Høringsnotat for Natura 2000-område N43 Klitheder mellem Stenbjerg og Lodbjerg

Notat vedrørende høringssvar til forslag af 2017 til justerede Natura 2000-områdegrænser for N43 Klitheder mellem Stenbjerg og Lodbjerg.

Forslaget til justerede Natura 2000-områdegrænser for N43 Klitheder mellem Stenbjerg og Lodbjerg har været i offentlig høring fra d. 28/9 2017 til d. 3/1 2018.

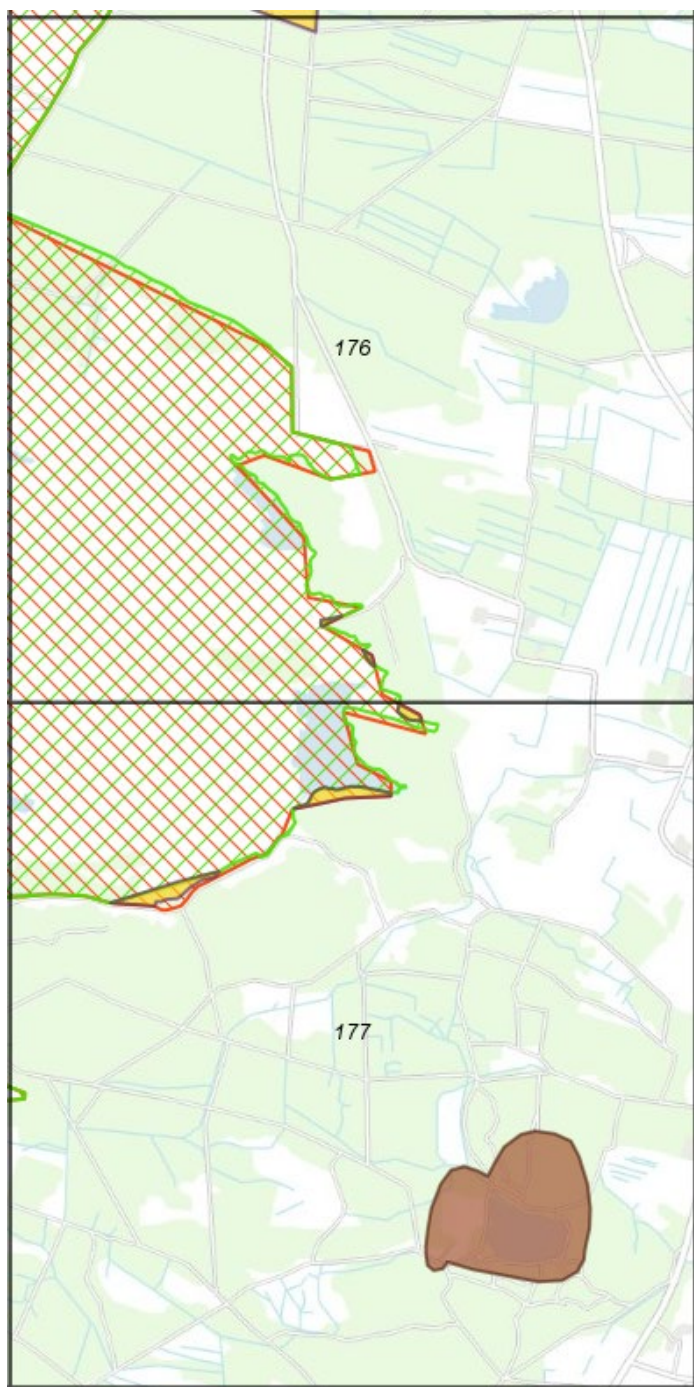
Thisted Kommune har foreslået at 5 arealer som er foreslået udtaget i Miljøstyrelsens høringsforslag tilbageføres til habitatområdet. Ifølge kommunen er der habitatnatur og §3-natur med potentiale for udvikling til habitatnatur på arealerne. Ifølge Kommunen vil der være bedre mulighed for at lave naturgenopretning, hvis arealerne er en del af N2000-området.

Miljøstyrelsen har gennemgået alle de eksisterende Natura 2000-områder for at berigtige de eksisterende områdegænses. I arbejdet er indgået justeringer i forhold til nutidig anvendelse af digitale kort og en gennemgang af de oprindelige høringsvar fra den oprindelige udpegning af Natura 2000-områderne for at sikre fuld overensstemmelse mellem områdegænses og de tidligere høringsvar (se [vejledning til kvalitetssikring af områdegænses](#)). Miljøstyrelsen har i forbindelse med høringsforslaget til justerede Natura 2000-grænses taget udgangspunkt i de berigtede grænses. De arealer, som kommunen forslår tilbageført til habitatområdet, er arealer, som Miljøstyrelsen har justeret for at berigtige de eksisterende områdegænses. På baggrund heraf imødekommes høringsvaret ikke og høringsforslagets områdegænses fastholdes.

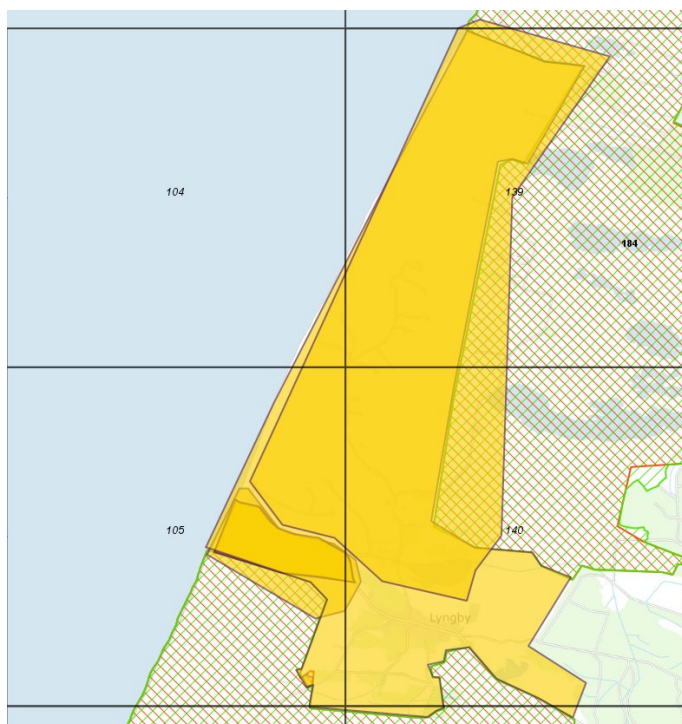
Dansk Botanisk Forening foreslår at habitatområdet udvides med to arealer, som ligger mellem de eksisterende områder. Ifølge DBF indeholder arealerne naturtyperne klithede, grå klit og klitlavning samt arten Strandbo. DBF argumenterer derudover også med at dele af arealerne er fredet område.

Danmarks Naturfredningsforening-hovedkontor (DN) foreslår en udvidelse for samme areal, som ifølge DN indeholder klithede og grå/grøn klit.

Thisted Kommune foreslår i samarbejde med en lodsejer en udvidelse inden for ovenstående areal, udvidelsen indeholder Grønbakke Sø og omkringliggende arealer. Kommunen begrundes bl.a. forslaget med arter og natur på udpegningsgrundlaget, samt en bestand af skotsk lostilk. Kommunen ønsker derudover arealet inddraget for at øge muligheder for naturpleje på arealet.

Thisted Kommune foreslår en udvidelse med et areal som er foreslået udtaget i Miljøstyrelsens høringsforslag. Det foreslåede udtagne areal er ifølge kommunen beskyttet § 3 hede og kortlagt klithede.

Høringssvarene imødekommes delvist idet aftaleparterne har ønsket at udvide Natura 2000-områderne med yderligere naturarealer. Derfor er Natura 2000-områderne suppleret med yderligere arealer. Udlægningen af arealer nær Lyngby som habitatområde er foretaget i overensstemmelse med aftalen om yderligere naturarealer. Området forventes at indeholde habitatklitnatur. Tilsvarende udlægges et areal vest for Stenbjerg Klitplantage, dette areal forventes ligeledes at indeholde habitatklitnatur.

Miljøstyrelsen har gennemgået alle de eksisterende Natura 2000-områder for at berigtige de eksisterende områdegrænser. I arbejdet er indgået justeringer i forhold til nutidig anvendelse af digitale kort og en gennemgang af de oprindelige høringssvar fra den oprindelige udpegnings af Natura 2000-områderne for at sikre fuld overensstemmelse mellem områdegrænserne og de tidligere høringssvar (se [vejledning til kvalitetssikring af områdegrænser](#)). Miljøstyrelsen har i forbindelse med høringsforslaget til justerede Natura 2000-grænser taget udgangspunkt i de berigtigede grænser. Det areal, som kommunen foreslår tilbageført til habitatområdet, er et areal, som Miljøstyrelsen har justeret for at berigtige de eksisterende områdegrænser. På baggrund heraf imødekommes høringssvaret ikke og høringsforslagets områdegrænser fastholdes.

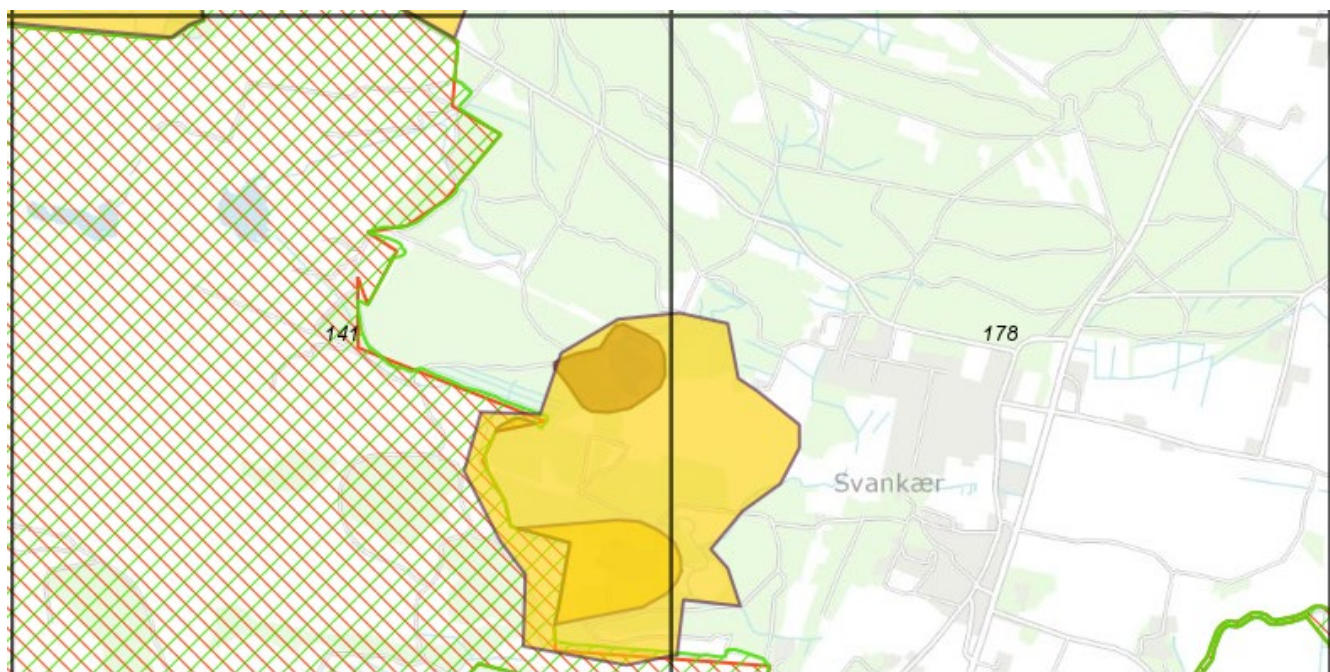
Danmarks Naturfredningsforening-lokalenhet (DN-Thy) og Dansk Botanisk Forening foreslår 3 udvidelser med arealer som til dels overlapper. Arealerne indeholder ifølge DN-Thy og DBF klitnatur og lobelisø som er på udpegningsgrundlaget.

Thisted Kommune foreslår at et areal som er foreslået udtaget i Miljøstyrelsens høringsforslag tilbageføres til habitatområdet. Ifølge kommunen er der habitatnatur og §3-natur med potentiale for udvikling til habitatnatur på arealet. Ifølge Kommunen vil der være bedre mulighed for at lave naturgenopretning, hvis arealerne er en del af N2000-området.

Høringssvarene indeholder forslag om en større udvidelse i den østlige del af Klitheder mellem Stenbjerg og Lodbjerg (H184). Justeringen af Natura 2000-områdersgrænser er igangsæt på baggrund af Aftale om Naturpakken, maj 2016. Formålet med Naturpakken er at udtage intensivt drevne arealer fra Natura 2000-områderne og evt. at udvide med nye arealer. Forslaget falder derfor udenfor rammen af Naturpakken, da de gældende danske udpegninger af Natura 2000-områder er godkendt af EU-Kommissionen, og da der fokuseres på at udtage intensivt drevne arealer jf. de faglige kriterier og ikke udtage habitatnatur eller levesteder for arter. På denne baggrund vurderes det, at der ikke er behov for yderligere udpegnings af arealer for at leve op til EUs krav. Derfor fastholdes høringsforslagets områdegårnsen.

Miljøstyrelsen har gennemgået alle de eksisterende Natura 2000-områder for at berigtige de eksisterende områdegårnsen. I arbejdet er indgået justeringer i forhold til nutidig anvendelse af digitale kort og en gennemgang af de oprindelige høringssvar fra den oprindelige udpegnings af

Natura 2000-områderne for at sikre fuld overensstemmelse mellem områdegrensene og de tidligere høringssvar (se [vejledning til kvalitetssikring af områdegrens](#)). Miljøstyrelsen har i forbindelse med øringsforslaget til justerede Natura 2000-grænser taget udgangspunkt i de berigtigede grænser. Det areal, som kommunen foreslår tilbageført til habitatområdet, er et areal, som Miljøstyrelsen har justeret for at berigtige de eksisterende områdegrens. På baggrund heraf imødekommes høringssvaret ikke og høringforslagets områdegrens fastholdes.

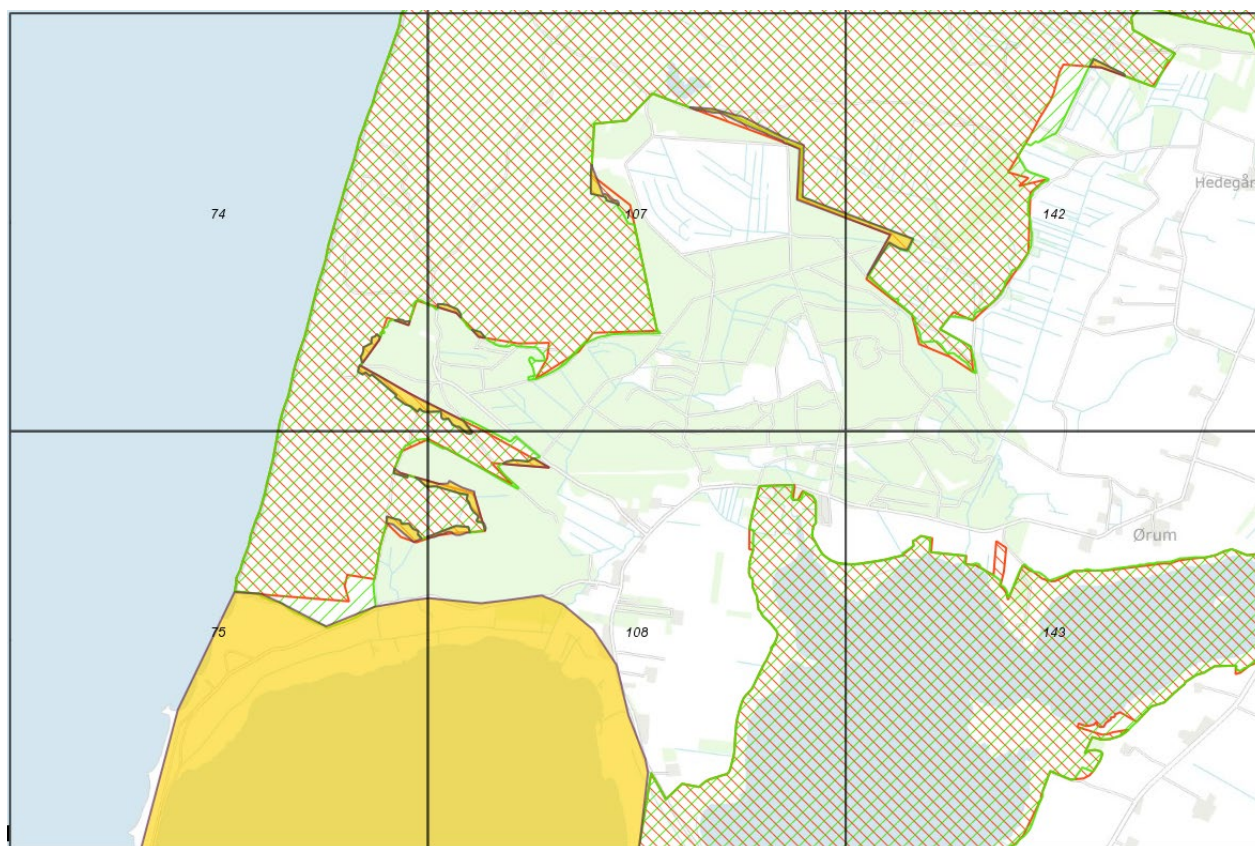
Thisted Kommune har foreslået at 2 arealer som er foreslået udtaget i Miljøstyrelsens høringforslag tilbageføres til habitatområdet. Ifølge kommunen er der habitatnatur og §3-natur med potentiale for udvikling til habitatnatur på arealerne. Der er tale om arealer henholdsvis nær Knubbertag og nord for

Lorkær. Ifølge Kommunen vil der være bedre mulighed for at lave naturgenopretning, hvis arealerne er en del af N2000-området.

Thisted Kommune har derudover foreslået at 11 arealer som er foreslået udtaget i Miljøstyrelsens høringsforslag tilbageføres til habitatområdet. Ifølge kommunen er der habitatnatur og §3-natur med potentiale for udvikling til habitatnatur på arealerne. Ifølge Kommunen vil der være bedre mulighed for at lave naturgenopretning, hvis arealerne er en del af N2000-området.

Miljøstyrelsen har gennemgået alle de eksisterende Natura 2000-områder for at berigtige de eksisterende områdegrænser. I arbejdet er indgået justeringer i forhold til nutidig anvendelse af digitale kort og en gennemgang af de oprindelige høringssvar fra den oprindelige udpegnings af Natura 2000-områderne for at sikre fuld overensstemmelse mellem områdegrænserne og de tidligere høringssvar (se [vejledning til kvalitetssikring af områdegrænser](#)). Miljøstyrelsen har i forbindelse med høringsforslaget til justerede Natura 2000-grænser taget udgangspunkt i de berigtigede grænser. De arealer, som kommunen forslår tilbageført til habitatområdet, er arealer, som Miljøstyrelsen har justeret for at berigtige de eksisterende områdegrænser. På baggrund heraf imødekommes høringssvaret ikke og høringsforslagets områdegrænser fastholdes.

Miljøstyrelsen takker for de indsendte høringssvar, der imødekommes. Aftaleparterne har ønsket at udvide Natura 2000-områderne med yderligere naturarealer. Derfor er Natura 2000-områderne suppleret med yderligere arealer. Udlægning af arealer omkring Lodbjerg Plantage som habitatområde er foretaget i overensstemmelse med aftalen om yderligere naturarealer. Områderne forventes at indeholde habitatklitnatur.

Figur 13. Tallene angiver nummeret på de kvadrater, hvis indhold behandles jf. figur 12. Den lyserøde skravering angiver høringsforslagets afgrænsning. Det gule helfarvede polygon viser ændringsforslaget, således at gul er forslag til udvidelse.

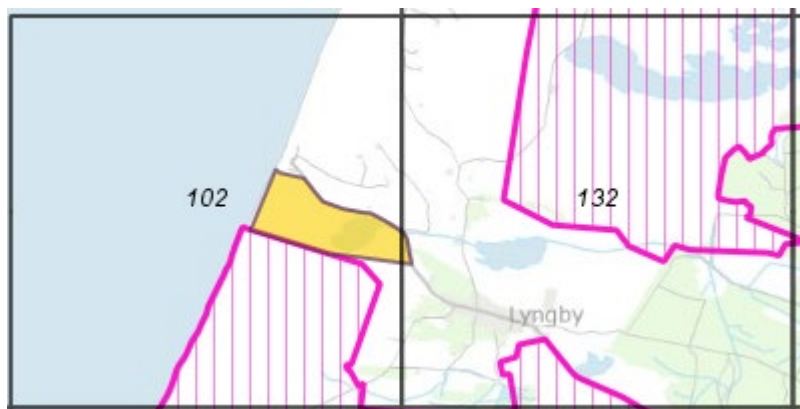
Thisted Kommune foreslår en udvidelse af fuglebeskyttelsesområdet. Ifølge kommunen er der habitatnatur på arealet.

Miljøstyrelsen bemærker at begrundelsen for udvidelsen vedrører habitatområdet. Forslaget er derfor ikke videre sagsbehandlet i forhold til fuglebeskyttelsesområdet.

Figur 14. Tallene angiver nummeret på de kvadrater, hvis indhold behandles jf. figur 12. Den lyserøde skravering angiver høringsforslagets afgrænsning. Det gule helfarvede polygon viser ændringsforslaget, således at gul er forslag til udvidelse.

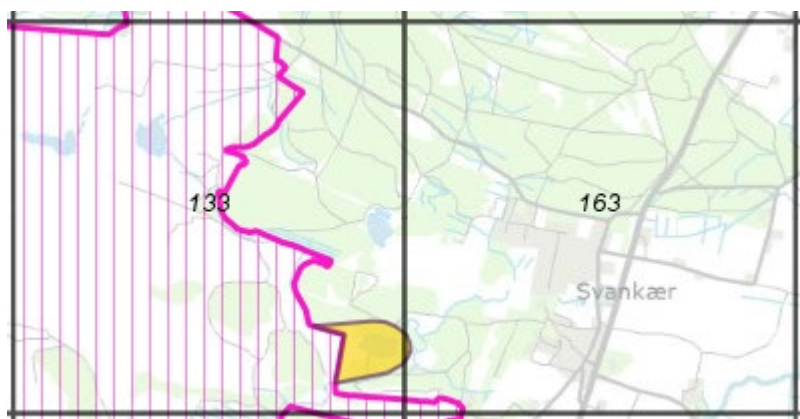
Danmarks Naturfredningsforening-hovedkontor (DN) foreslår en udvidelse af fuglebeskyttelsesområdet. Ifølge foreningen er der habitatnatur på arealet.

Miljøstyrelsen bemærker at begrundelsen for udvidelsen vedrører habitatområdet. Forslaget er derfor ikke videre sagsbehandlet i forhold til fuglebeskyttelsesområdet.
